ハッ場ダム貯水域予定地周辺での地すべりの危険性

- ★ハッ場ダム貯水域予定地の周辺で地すべりの危険性があるところは22ヵ所。
- ★地すべり対策が実施されるのはわずか3ヵ所だけで、簡易な対策。
(●の二社平と勝沼で簡易な押え盛土工による対策を行うだけである。)

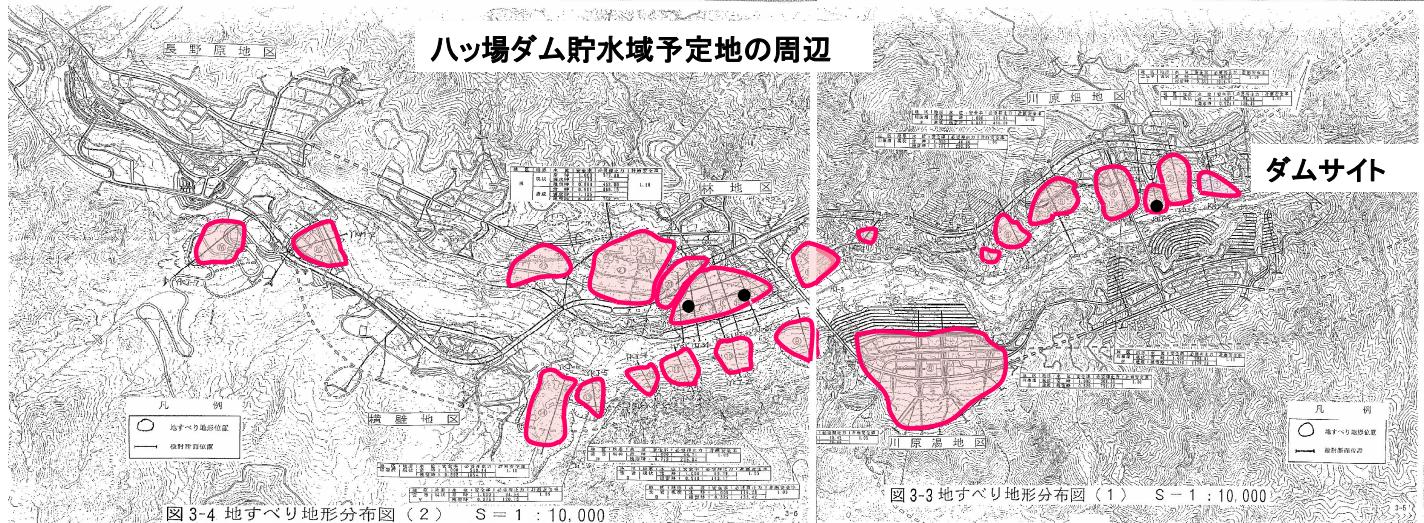
○ が地すべりの危険性があるところを示す。

川原畠地区二社平の地すべり断面図

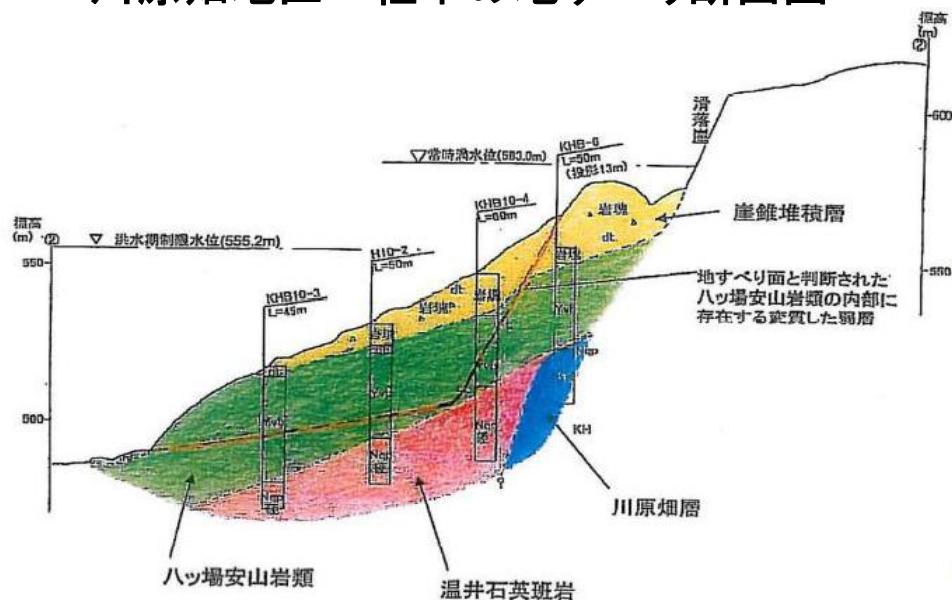
川原畠地区の二社平とその周辺(三平、上の平など)の地層は、基盤は「ハッ場層」であるが、この地では、そこへ後から「温井(ぬくい)層」と呼ばれる溶岩が割り込んで(貫入)きたため、ハッ場層は変質を受け、粘土化したり風化が早まってひどく脆弱化した。この図面の緑色や黄色の部分は斜面の下方へ移動する地すべりを起こしている。

そして、川原畠地区では、国道工事の切り土斜面は風化と粘土化が激しく、地層の傾斜(流れ盤)もあって、大きな崩落事故を起こしている。この対策も難しいと予測される。

林地区地すべり平面図

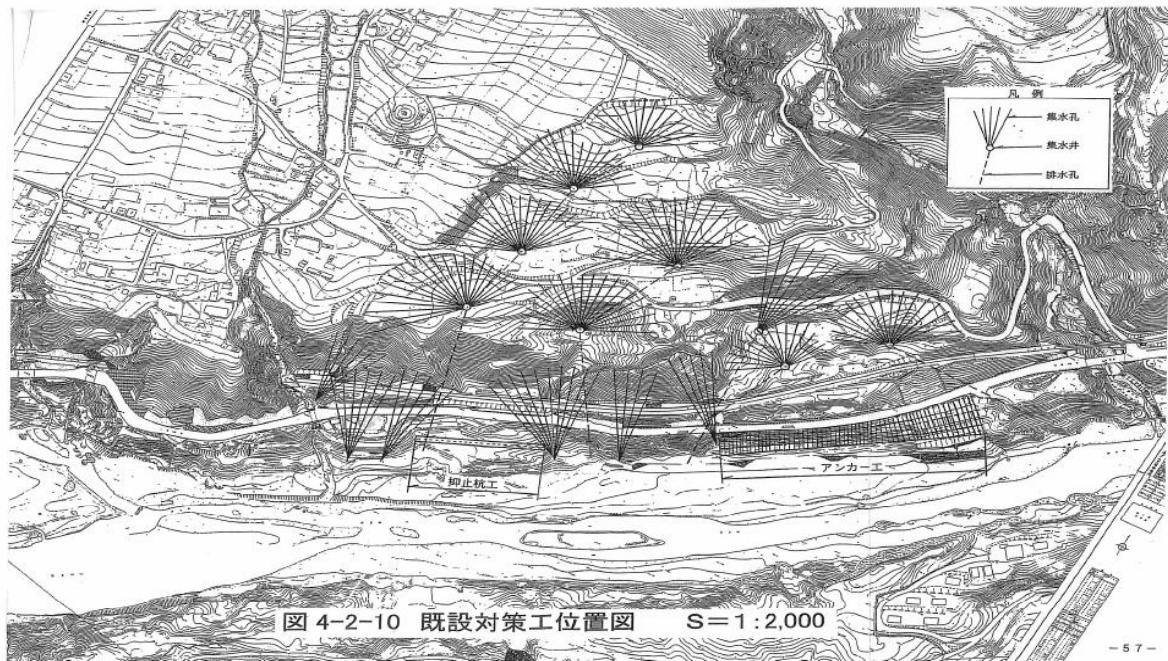
林地区では、平成元年10月、JRの路盤が沈下し、国道が押し出すという、幅と奥行きが400mという大きな地すべりが起きた。この図に示されているように、群馬県は、地下水を抜くための井戸(集水井)を9箇所つくり、下流側の斜面の下部には「アンカーボルト」も設置して、地すべりの動きを止めた。

しかし、国交省は、県が認定したような大きな地すべりは認められないとして、県と異なる判断をしている。そこで、こうした対策もとらない。

図-9 勝沼地すべり周辺地質断面図(③測線 ⑯-2ブロック)

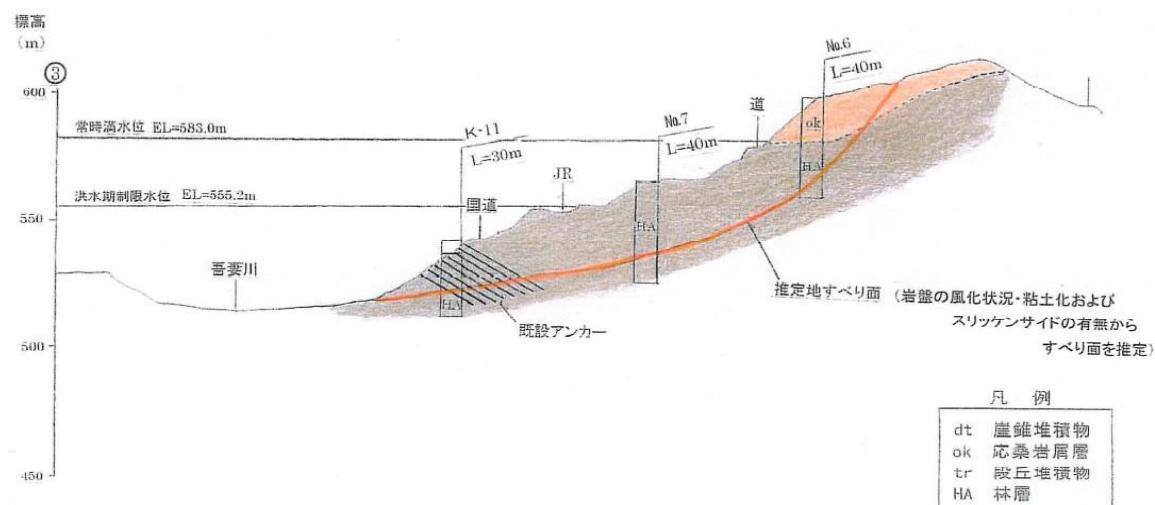
国交省が委託した地質調査会社が作成したもので、群馬県の地すべりの考え方を踏襲している。群馬県は、この考え方に基づいて、広い範囲に集水井を配置し、アンカーボルトも打った。ところが、国交省は、上述のとおり、この考え方を否定して、もっと小さな地すべり面を想定し、斜面の末端部に押えの盛土を積む工事(「押え盛土工」)だけで対応できるとしている。

しかし、上記のような大きな地すべり面に対してはその効果は小さく、さらに、斜面が水没すれば、少なくとも集水井は効力を失うので、地すべりを抑止できない可能性が十分にある。

横壁地区白岩沢右岸の地すべり平面図

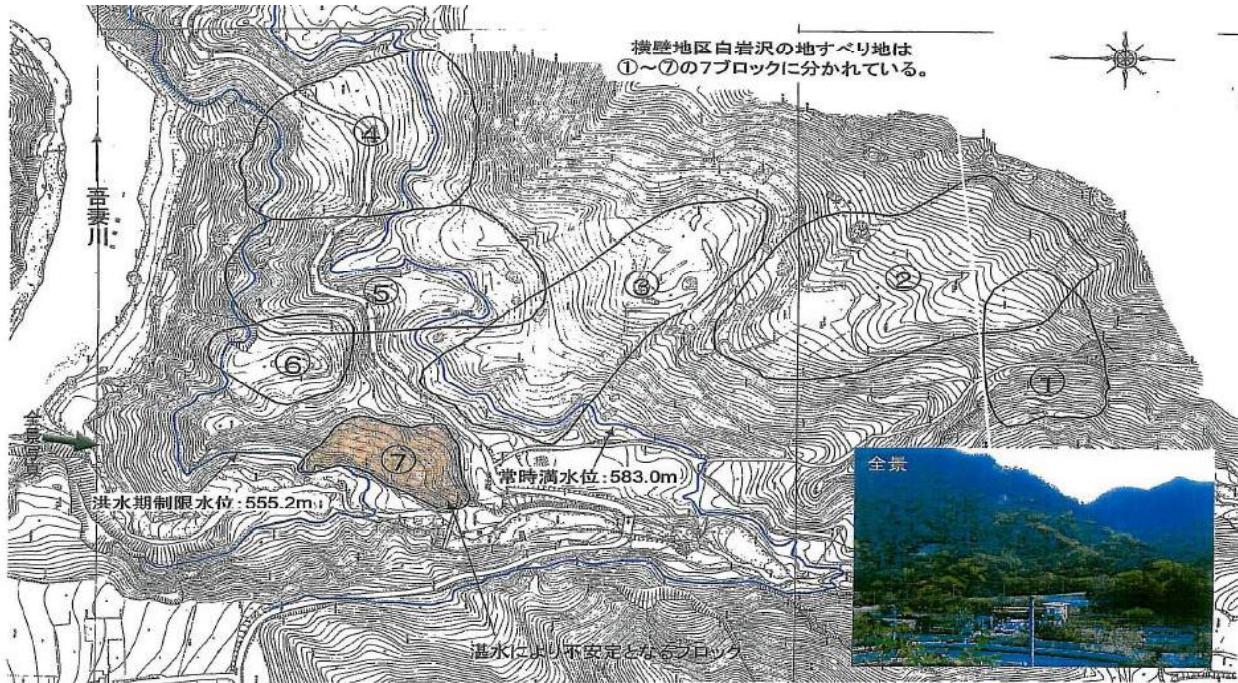
横壁地区的白岩沢右岸について、国交省は、7つの地すべりブロックを想定し、そのうち、吾妻川よりの「ブロック7」だけを湛水によって不安定化する地区としている。国交省は、湛水すると地すべりを起こす危険を認めているが、しかし、ここで滑っても守らなければならぬ財産がないので、対策は採らないとしている。しかし、そこが滑れば山側へ連鎖して地すべりが拡大するおそれは充分にある。

図 V. 1. 1. 4 西久保地区河岸斜面の構造と土木地質的問題点

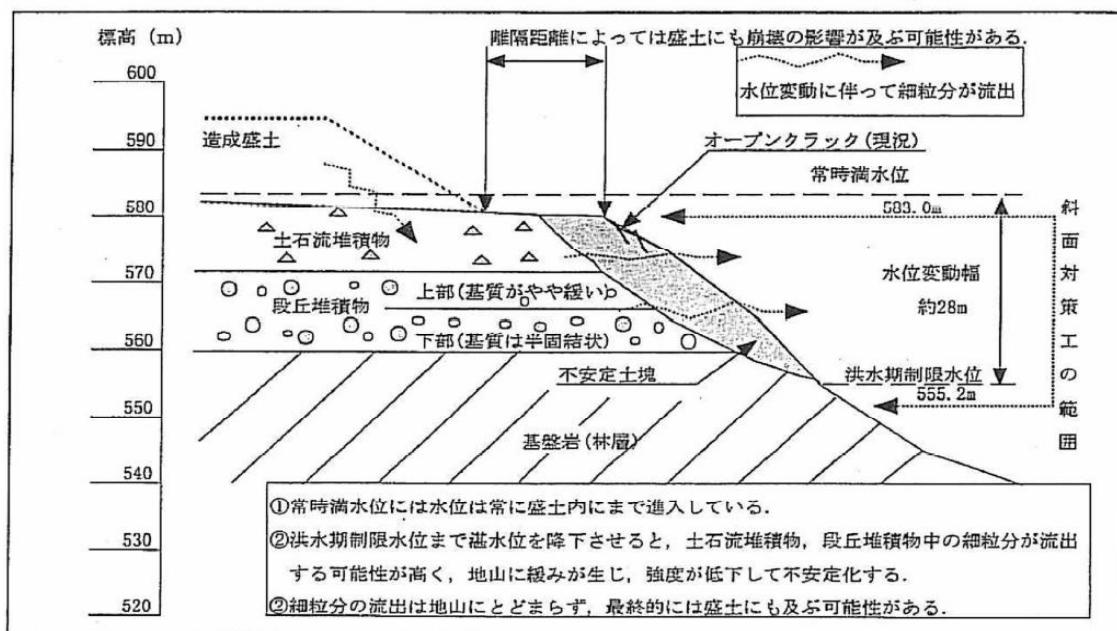
地質調査会社の報告書でも、夏季、ダムの水位が下がったとき、造成盛土層の下部の土石流堆積物などの層から川側の斜面へ地下水が流れ出し、一緒に土砂を運ぶから、上部の宅地造成地盤が沈下するおそれがあると警告している。宅地地盤の下の土石流堆積物などの層から地下水が流れ出していることは、冬季、この崖面一帯に巨大なつららのカーテンができることで明らかである。対策は何も採られていない。
